**DÉLÉGATION TERRITORIALE DE LA LOIRE-ATLANTIQUE**  
**Sécurité sanitaire des personnes et de l'environnement**

**Objet :** Avis sur la demande d'autorisation environnementale unique du projet de parc éolien de la « Vallée du Moulin » situé sur la commune de Vay.

Figure 14 - Rose des vents dominants de Nantes

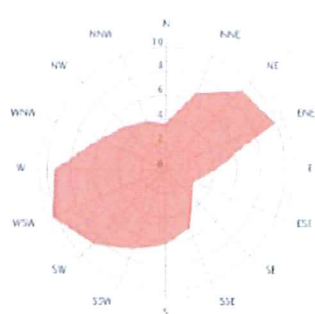
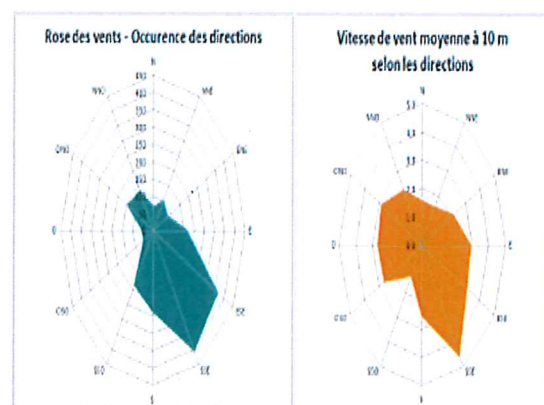
Le fait que, pendant cette campagne de mesures, les secteurs des vents dominants de la région concernée (en l'occurrence Sud-Ouest et Nord-Est) étaient largement minoritaires pourrait perturber la qualité de l'extrapolation des résultats.

Carte 10 : Localisation des récepteurs de l'étude acoustique

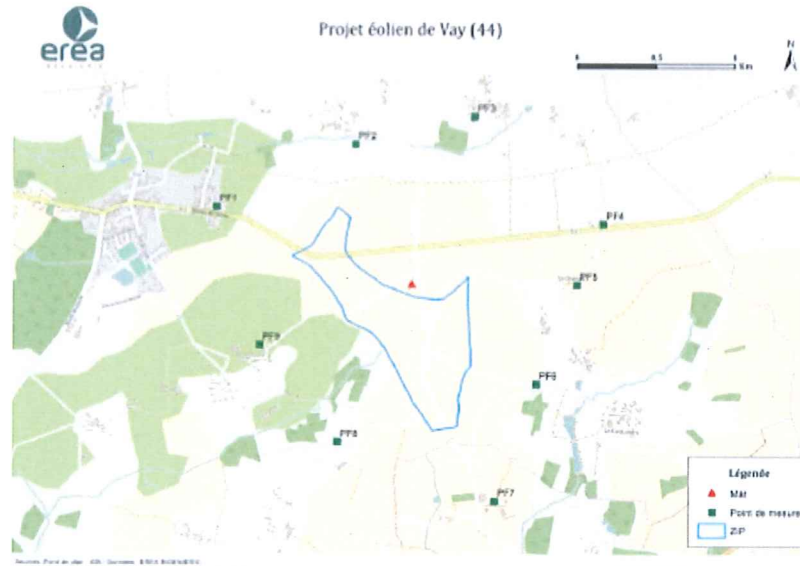
J'ai constaté que la distance minimale de l'éolienne la plus proche avec les différents récepteurs de calculs (530 m : R8b) est sensiblement plus grande que la distance minimale des éoliennes aux habitations les plus proches (508 m : E1 et écart de « Bourruen »), ce qui me paraît regrettable en terme d'évaluation des risques. Le récepteur R1a aurait également pu être positionné légèrement plus au Sud Est afin d'être plus proche de l'éolienne E1.

- Une étude acoustique sur la saison printanière ou estivale, afin d'évaluer l'impact des saisons sur les bruits résiduels et les bruits ambiants projetés, et donc les émergences au niveau des récepteurs,
- Une étude acoustique réalisée sur une autre période temporelle aurait certainement permis d'intégrer également l'étude de classes de vent homogènes de direction Sud-Ouest (la direction Sud-Est étant majoritaire lors de l'étude acoustique hivernale alors que la direction des vents dominants de la région est plutôt le Sud-Ouest)
- Le mât anémométrique est situé en dehors de la Zone d'Implantation Potentielle (ZIP), ce qui est contraire à la préconisation du guide méthodologique relatif à l'élaboration des études d'impact des parcs éoliens terrestres. Des justifications vis à vis de l'implantation du mât auraient été appréciées.
